設 計 及 び 工 事 計 画 変 更 認 可 申 請 書
(女川原子力発電所第2号機の設計及び工事の計画の変更)

東 北 電 原 設 第 8 号
令 和 5 年 3 月 6 日

女川原子力発電所第2号機
設計及び工事計画変更認可申請書本文及び添付書類

V 変更の理由

工事計画認可申請	第4-3-1-4-3図
女川原子力発電所	第2号機
名称	E11-P004A, B, C 構造図
東北電力株式会社

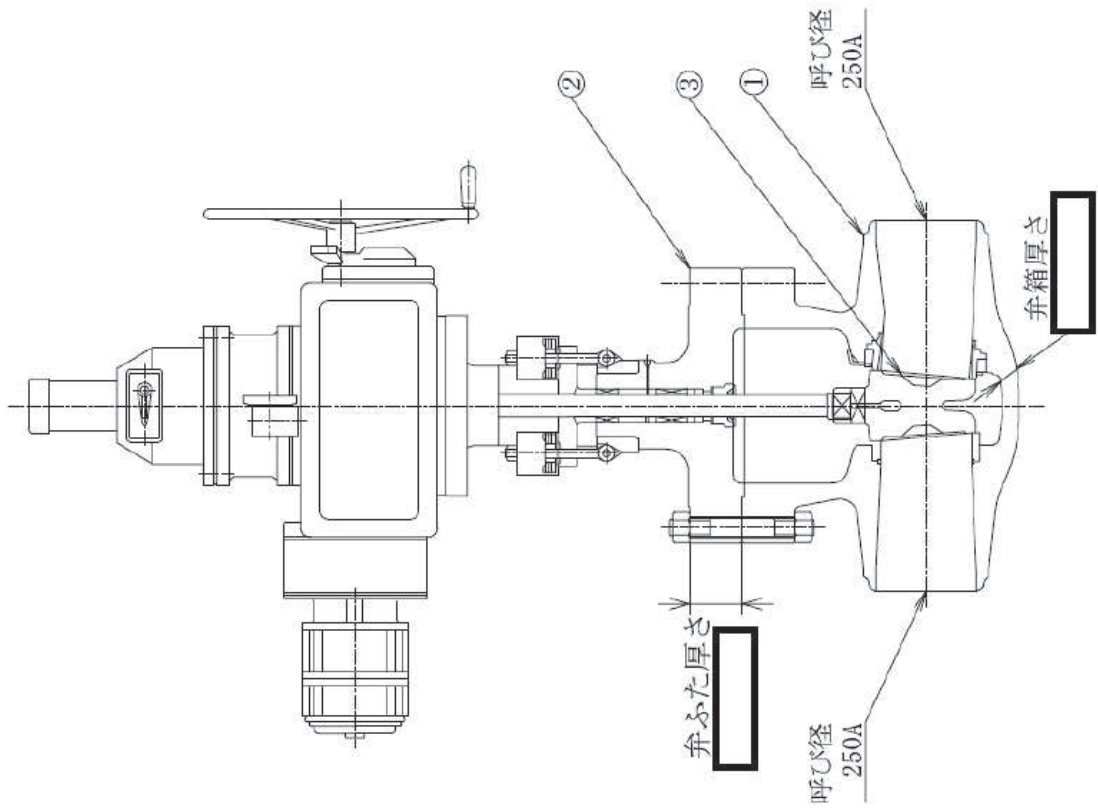
- (1) 残留熱除去系 主要弁 (E11-F004A, B) について、経年劣化対策として、弁体取替を実施する。(残留熱除去設備 (原子炉冷却材圧力バウンダリに係るものに限る。)に係るものの修理 (取替))
- (2) 原子炉冷却材浄化系 主配管 (G31-F022～高圧代替注水系注入配管合流点) (高圧代替注水系注入配管合流点～原子炉冷却材浄化系 A 系注入配管合流点) について、設計進捗により配管の一部を曲げ管からエルボ材に変更する。
- (3) 非常用ガス処理系 主要弁 (T46-F001A, B, T46-F003A, B) について、設計進捗により弁箱厚さの変更並びに弁ふた厚さ及び弁ふた材料を記載する。
- (4) 原子炉格納容器調気系 主配管 (原子炉格納容器配管貫通部 (X-230) ～ドライウエル出口配管分岐点) について、設計進捗により JIS 規格外ティー継手に変更する。また、既設配管の一部を肉厚化した配管に変更する。
- (5) 外郭浸水防護設備 (逆止弁付きファンネル) について、設計進捗により使用材料を から に変更する。

変 更 前			変 更 後				
名	称*1	E11-F004A, B, C*2			E11-F004A, B		E11-F004C		
種	類	止め弁			変更なし				
最 高 使 用 圧 力	MPa	8.62*3							
最 高 使 用 温 度	℃	302*3							
主 要 寸 法	呼 び 径	250A*5							
	弁 箱 厚 さ	mm	□		*3				
	弁 ふ た 厚 さ	mm	□		*3				
材 料	弁 箱	SCPH2			変更前に同じ				
	弁 ふ た	SCPH2							
	弁 体	SCPH2*3							
駆 動 方 法	—	電気作動			変更なし				
個 数	—	3							
取 付 箇 所	系 統 名 (ラ イ ン 名)	—	E11-F004A 残留熱除去系A系 *3	E11-F004B 残留熱除去系B系 *3				E11-F004C 残留熱除去系C系 *3	
	設 置 床	—	原子炉建屋 O. P. 11. 50m *6	原子炉建屋 O. P. 11. 50m *6				原子炉建屋 O. P. 11. 50m *6	
溢 水 防 護 上 の 区 画 番 号	—	—			R-MB1F-1	R-MB1F-3	R-MB1F-3		
	溢 水 防 護 上 の 配 慮 が 必 要 な 高 さ	—	—			床上0.00m以上	床上0.53m以上	床上0.53m以上
